【河川整備基本方針検討小委員会 報告】

河川整備基本方針検討小委員会における  
審議の概要  
(十勝川水系、阿武隈川水系)

令和4年8月1日

十勝川水系・阿武隈川水系河川整備基本方針の変更(案)

# 河川整備基本方針検討小委員会における審議の概要【十勝川水系：基本高水ピーク流量の妥当性確認②】

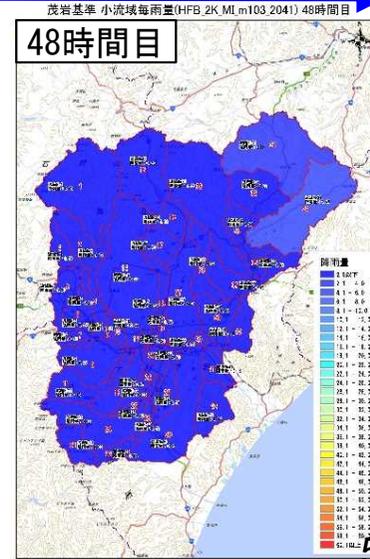
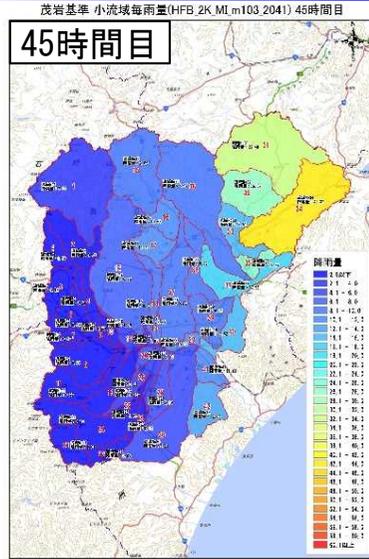
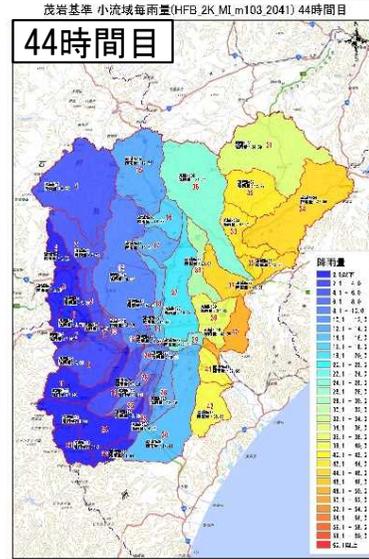
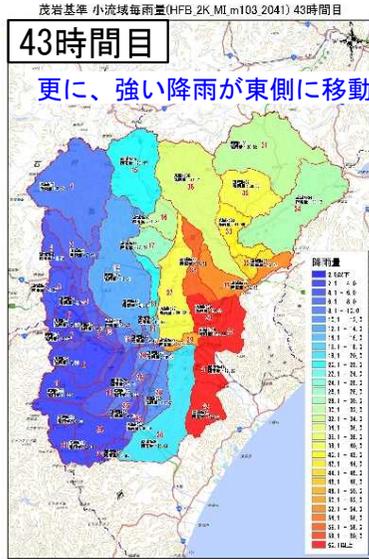
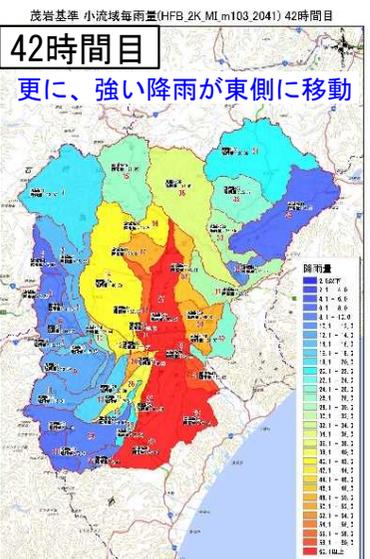
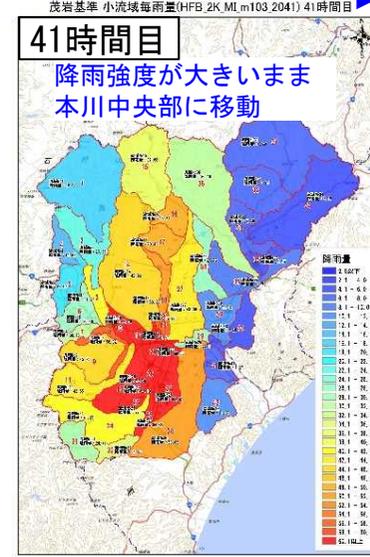
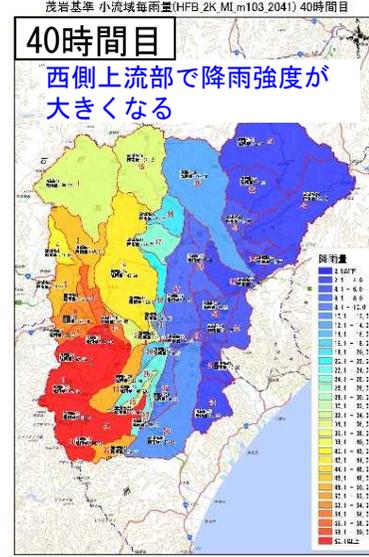
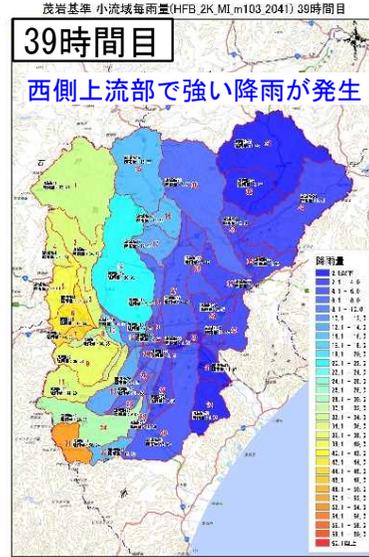
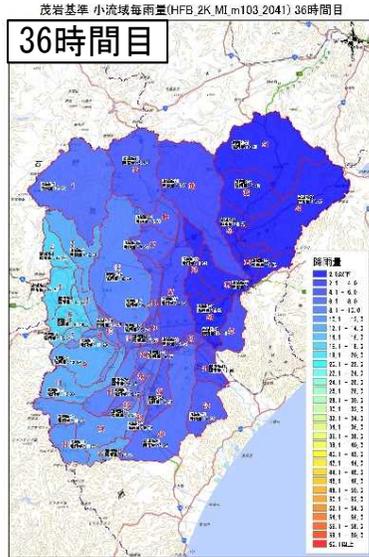
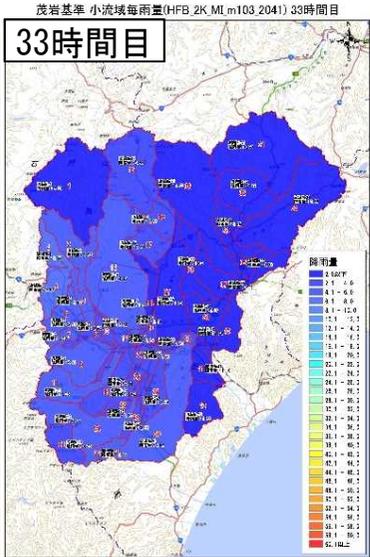
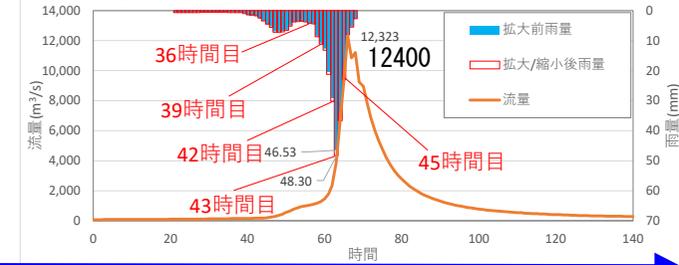
- 十勝 ○十勝川の基本高水流量(茂岩地点:21,000m<sup>3</sup>/s)は率直に大きいと感じる。平成28年の洪水で本川はそれほど被害受けておらず支川で被害が大きかった。
  - ・基本高水のピーク流量の妥当性
- 阿武隈 ○阿武隈川のアンサンブル予測計算の流量幅を超えた波形をどう見るか。先行3水系には無かった、アンサンブルの範囲内で最大を採用する手法について、総合的な判断をどう考えたのか明確に説明することが大事。
  - ・基本高水のピーク流量の設定方法
- 阿武隈 ○支川の安全度の早期向上、ひいては流域全体の安全度に寄与するため、阿武隈川で支川に貯留を見込むのは合理的。計画高水流量と基本高水相当の流量双方を示す等、それを見える形に流量配分図に表すのが大事ではないか。
  - ・支川に貯留を見込む考え方の明示
- 阿武隈 ○阿武隈川の一部の支川の計画高水流量は、県が策定している既定計画と大きく乖離している。県の整備計画は既往最大流量を対象として整備してきており、今後整備計画の見直しを含め県との十分な調整が必要。
  - ・支川計画についての管理者との調整
- 十勝 ○十勝川は河道配分も大きいことが特徴。本川はどれだけ河道広げられるかが課題。また、堤防防御ラインを考慮したうえで支川の断面がしっかりあるのか。
  - ・河道断面確保(堤防防御ラインの考慮)
- 共通 ○霞堤の周辺には農地もあるが、浸水する場所がどういう場所か。農地が含まれるのか。
  - ・霞堤の周辺における農地への影響
- 十勝 ○上高地と北海道だけに分布するケショウヤナギの特殊性を理解し是非とも保全頂きたい。札内川でダムを利用した人工洪水で河川環境を維持する試みを続けて頂きたい。
  - ・環境保全の取組
- 十勝 ○土砂洪水氾濫への対応は、砂防事業の見直しだけでなく、砂防区間から河道区間にわたっての土砂洪水対策を念頭においてほしい。
  - ・土砂・洪水氾濫対策

- 1回目の審議において、基本高水のピーク流量（21,000m<sup>3</sup>/sなど大きな値）について妥当性の確認が必要とご指摘を頂いた。
- 基本高水の設定は、気候変動を考慮した雨量データによる確率からの検討、アンサンブル予測降雨波形を用いた検討、既往洪水からの検討から総合的に判断。
- アンサンブル予測降雨波形は物理的な気候モデルを用いて行った多数の計算結果であり、ここから計画対象降雨の降雨量相当の降雨波形を抽出し、将来起こり得る事象として基本高水の妥当性の確認に活用している。
- ご指摘を踏まえ、このアンサンブル予測計算から抽出した降雨波形のうち、最大の流量となった波形について詳細に確認し、降雨波形によっては将来的にそのような流量が生じる可能性もあることを確認した。
- ⇒ この過程により、アンサンブル予測計算において生じている降雨について地域分布や時間変化等を分析することにより、実績降雨の引き伸ばしにより得られた基本高水ピーク流量の妥当性を確認できた。

アンサンブル予測計算から抽出した結果のうち最大の流量となった降雨波形について、降雨強度の地域分布（流出計算の小流域ごとの平均値）の時間変化を分析。非常に強い雨域が上流域から下流域に移動し大きなピーク流量を発生させていることを確認。

基本高水の設定に係る総合的判断（福島地点）

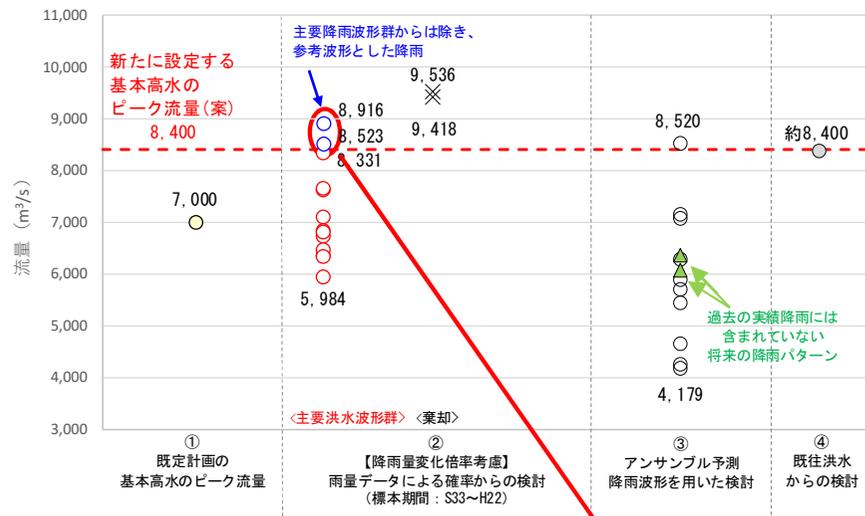
- 阿武隈川では、基本高水の設定（総合的判断）において、当初、実績引き伸ばしで得られた降雨波形のうち、アンサンブル予測波形で得られた流量の範囲を超える波形については主要降雨波形から除いて基本高水を設定。
  - これについて1回目の審議において、アンサンブル計算の流量を超えた波形をどのようにとらえるか、議論が必要との指摘を頂いた。
  - これを踏まえ、アンサンブル予測降雨波形を用いた検討における流量の上限を上回る、雨量データによる確率からの検討で求めた流量（気候変動を考慮）について詳細に確認し、基本高水群に加えるべき波形かどうかについて改めて検証した結果、福島地点のS41.6波形については、基本高水の検討の対象に追加すべきものと整理し、結果基本高水のピーク流量を8,400m<sup>3</sup>/sから8,600m<sup>3</sup>/sに修正した。
- ⇒この過程によって、アンサンブル計算により得られる流量を超えた波形があったことで、基本高水の検討の対象とすべきかどうかを判断する必要性について気づきを得るとともに、それらについて短時間降雨量の大きさ等に注目して分析する方法を示すことができた。

- ・ S57.9(福島、岩沼)、H1.8波形(岩沼)については、短時間雨量の検討結果を踏まえ、降雨パターンとして生起し難いと考えられるものとして基本高水の対象からは除外。
- ・ 一方、S41.6波形については、短時間雨量等の検討結果では、特に生起し難いとは言えないこと、さらに三大水害を引き起こした3つの台風が陸域部を北上しているのに対し、同出水の要因となった台風が海域部を北上していることなどを踏まえ、基本高水の検討の対象に追加すべきものと整理。【詳細次頁および次々頁】

# 河川整備基本方針検討小委員会における審議の概要 【阿武隈川水系：基本高水ピーク流量の修正③】

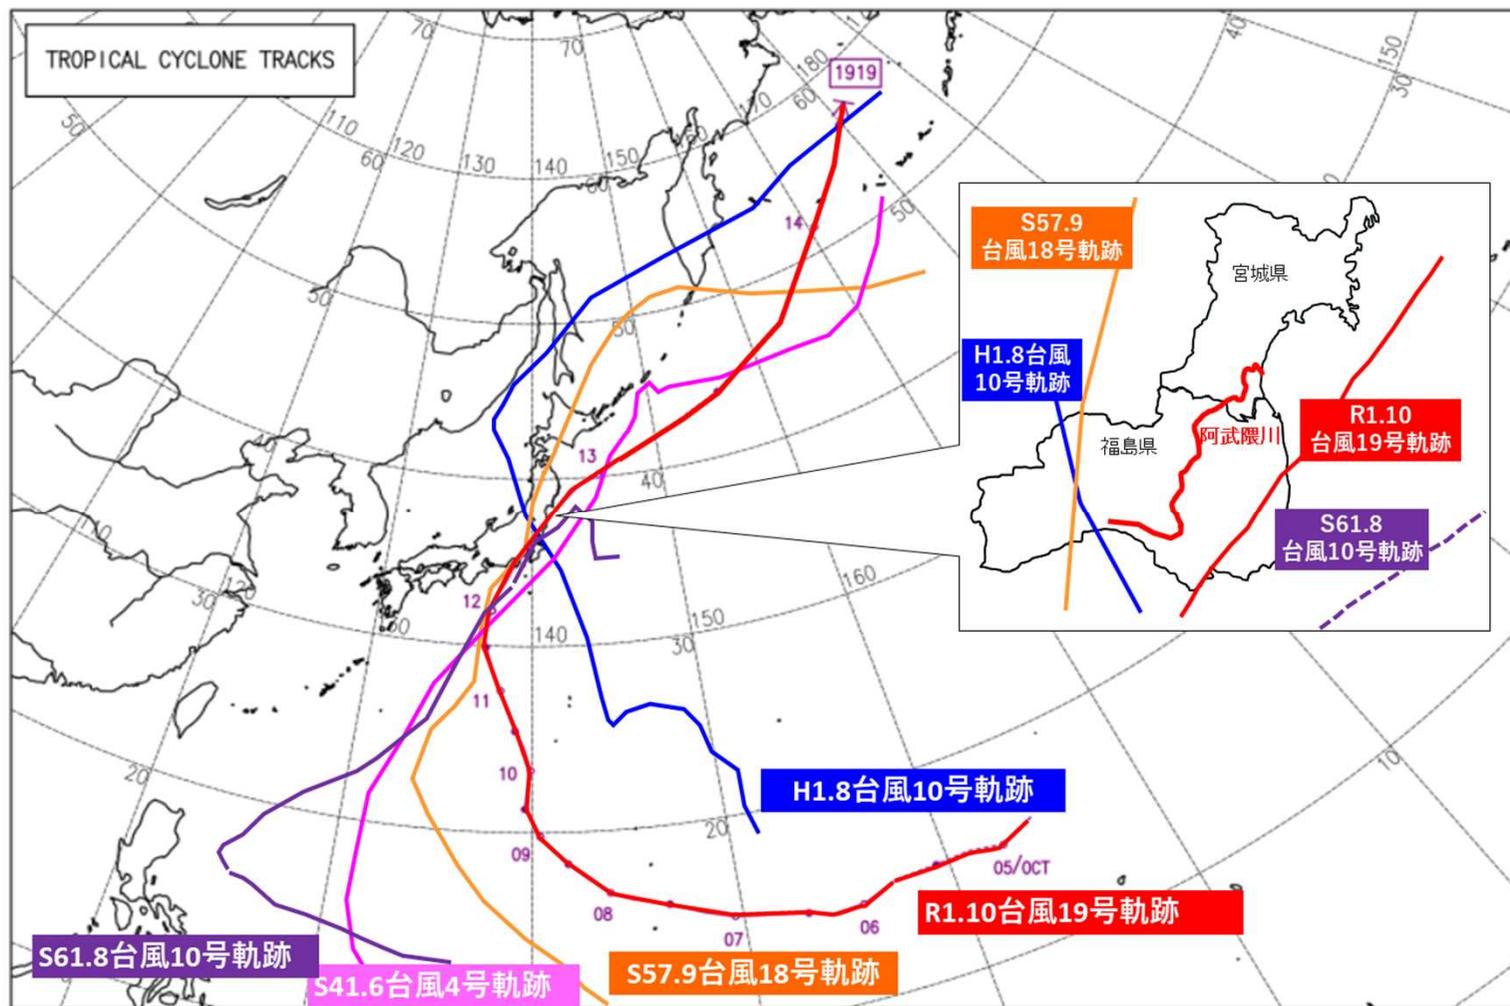
- アンサンブル降雨波形を用いた検討による流量の上限を上回ったS41.6台風4号、S57.9台風18号、H1.8台風10号の3台風の軌跡を確認。
- S57.9台風18号、H1.8台風10号は福島県内に上陸したのに対し、S41.6台風4号は一度も上陸することなく通過している。
- その他の台風を要因とする実績降雨波形についても確認した結果、S41.6波形のみ太平洋側で接近・北上した台風だった。
- このことは、様々な降雨パターンを見るべきとの観点から、考慮に入れるべき要素であると考えられる。

- ・ S57.9 (福島、岩沼)、H1.8波形 (岩沼) については、短時間雨量の検討結果を踏まえ、降雨パターンとして生起し難いと考えられるものとして基本高水の対象からは除外。
- ・ 一方、S41.6波形については、短時間雨量の検討結果では、特に生起し難いとは言えないこと（短時間雨量）、さらに三大水害を引き起こした3つの台風が陸域部を北上しているのに対し、同出水の要因となった台風が海域部を北上していることなどを踏まえ、基本高水の検討の対象に追加すべきものと整理。

# 河川整備基本方針検討小委員会における審議の概要 【阿武隈川水系：基本高水ピーク流量の修正④】

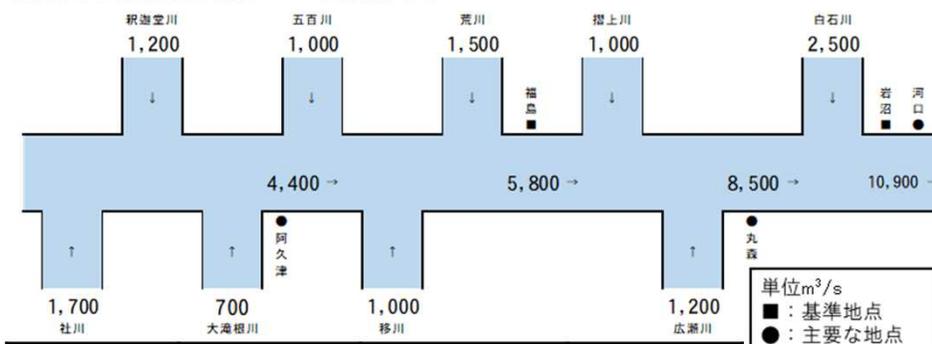
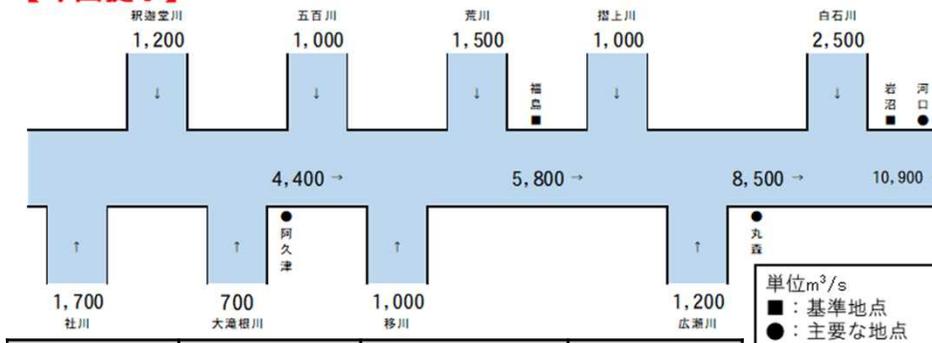
- 福島地点でS41.6波形を採用することで基本高水ピーク流量が  $8,400\text{m}^3/\text{s}$  から  $8,600\text{m}^3/\text{s}$  に増えた場合の、河道への配分、もしくは洪水調節施設等再検討と計画高水への影響検討を行った。
- 福島基準地点は、福島市内にあり、兩岸に家屋等が密集し橋梁も複数あるため、引堤は社会・経済への影響や経済性の観点から困難であるとともに、流域内には岩河床が点在するため、大規模な河道掘削には限界がある。
- そのため、洪水リスク増大とならないよう計画高水位（HWL）は維持しつつ、福島地点上流に、さらに遊水地等の新たな洪水調節機能の確保等で、基本高水ピーク流量  $8,600\text{m}^3/\text{s}$  のうち、 $2,800\text{m}^3/\text{s}$  について洪水調節を行い、前回小委員会（第119回）と同様、河道への配分流量  $5,800\text{m}^3/\text{s}$  に低減可能で、流量配分図に変更がないことを確認した。

基本高水のピーク流量 (m <sup>3</sup> /s)	洪水調節施設等による調節流量 (m <sup>3</sup> /s)	河道への配分流量 (m <sup>3</sup> /s)
福島	8,600	2,800	5,800
岩沼	12,900	2,000	10,900
